<p><b>箇所の確認</b></p>	<p>BR2-121用 モーターの確認</p>
<p><b>対象機種：BR2-121/BR2-122</b></p> <p>BR1-103 2011年生産中止した機械です。</p> <p><b>(モーターだけの場合)</b></p> <p><b>606998001 ②モータ 4 P750W (1個)</b></p> <p><b>(モーター+ツギテ組付希望の場合)</b></p> <p>ツギテの断面を確認願います。</p> <p><b>(旧タイプツギテ)</b></p> <p><b>606865000 (3-1-3-2) スピンドルツギテ組(旧)</b></p> <p><b>(新タイプツギテ)</b></p> <p><b>615971001 (3-1-3-2) スプラインツギテ組 (新)</b></p> <p><b>606998001 ②モータ 4 P750W (1個)</b></p> <p><b>047603047 ⑦スプリングピン6x30 (1個)</b></p> <p><b>*組付希望される場合、必ず、組付希望と明記して発注願います。</b></p> <p>在庫有りで、組付日数 15日間かかります。</p>

## BR2用モーター+ツギテ付の確認です

3. スプライン継手  
組 BR2  
Sprine joint  
assembly BR2

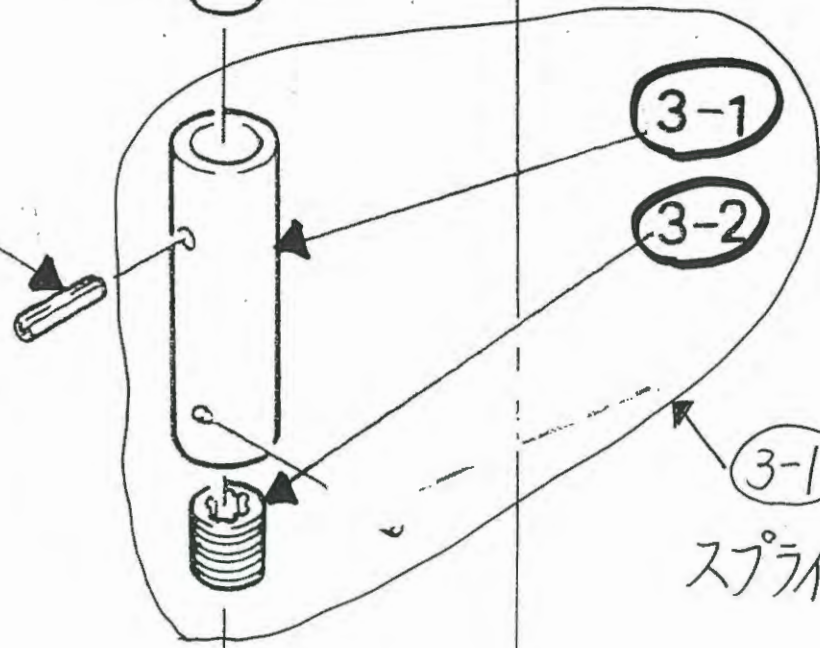
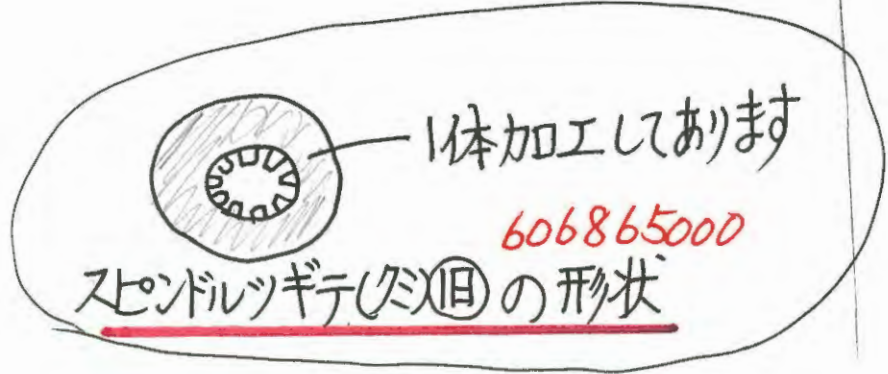
①ツギテのスピンドルが入る断面を確認  
願います。

旧タイプの場合： 一体加工の形状です。

新タイプの場合： 2重構造で、外周・中側の  
色が違い、スプリングピン  
で組付してあります。

ツギテの外径寸法同じ・製造キバンでも見分け  
が出来ません。

ツギテの断面で判定願います。

3-1 + 3-2 = セット品  
スプラインツギテ(欠)

1体加工しております  
606865000  
スピンドルツギテ(欠) (旧)の形状
